ERRATA CORRIGE PER SINTONIZZATORE G.535

Premessa

Il sintonizzatore G.535 è stato prodotto in due varianti circuitali. La prima è stata pubblicata sul BTG 67 (inverno 1957) e la seconda sul BTG 75 (estate 1959). Dal confronto dei due schemi emergono alcune diversità circuitali ed alcuni errori come dettagliatamente spiegato di seguito.

connettore antenna e fono visto frontalmente

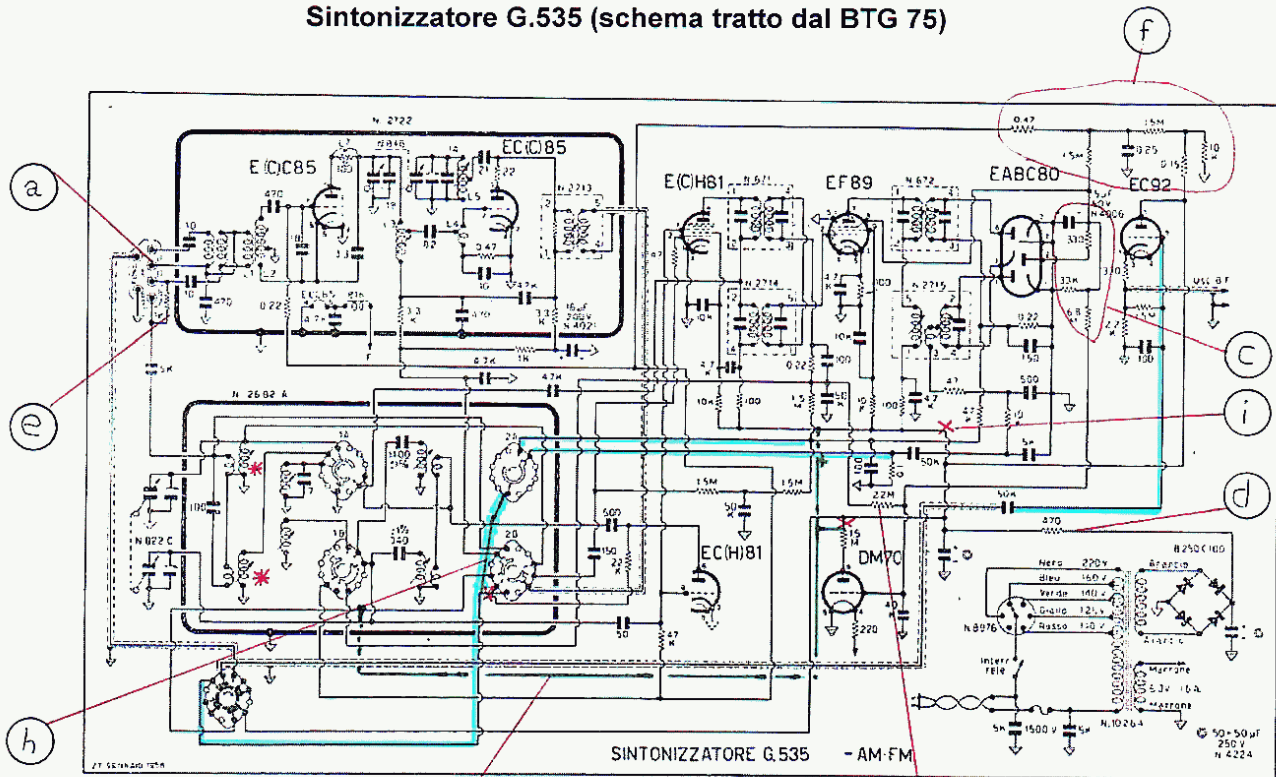
- 1) Il simbolo “x” indica che quel collegamento è errato e va interrotto.
- 2) Si osservi il particolare (h) presente in tutti e tre gli schemi seguenti. Riguarda l'errato collegamento del cavo schermato proveniente dal commutatore “fono” che termina sulla sezione “b” del commutatore 2. Il collegamento corretto prevede invece che termini sulla sezione “a” del medesimo. Infatti il collegamento riportato sullo schema originale non consentirebbe il prelievo del segnale rivelato sia in AM che in FM che quindi non verrebbe inviato alla valvola EC92;
- 3) Il terminale centrale della presa antenna per FM non fa capo alla boccola centrale del connettore posteriore bensì ad una boccola laterale. La disposizione corretta è quella del disegno sottostante. Lo si confronti con il particolare (a) evidenziato negli schemi.

- 4) Alcuni collegamenti effettuati con cavo schermato sono disegnati con normale cavo unifilare. Vedi tratte evidenziate in turchese.
- 5) Si noti il particolare (i) in entrambe le versioni di G.535. L'anodica di tutte le valvole, ad eccezione della EC92, non deve essere collegata permanentemente in quanto la sua presenza è subordinata dal consenso del commutatore “fono”. In entrambi gli schemi il collegamento corretto è indicato dal particolare (b) ed è di colore verde.

Sintonizzatore G.535 (schema tratto dal BTG 75)

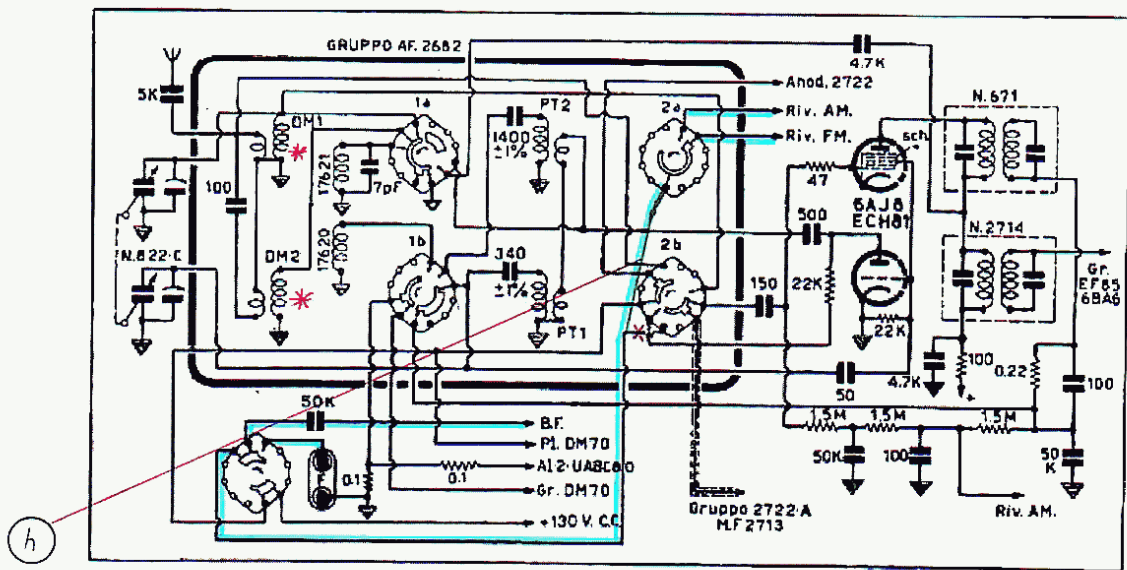
Vedasi particolare (l). Se questo collegamento fosse presente, sarebbe impossibile prelevare il segnale BF in uscita, in quanto verrebbe cortocircuitato a massa.

Il secondario a 6,3V del trasf.10264 eroga 1,6A. Come può alimentare anche le due lampadine della scala parlante se 1,6A sono appena sufficienti ad alimentare i soli filamenti delle valvole?
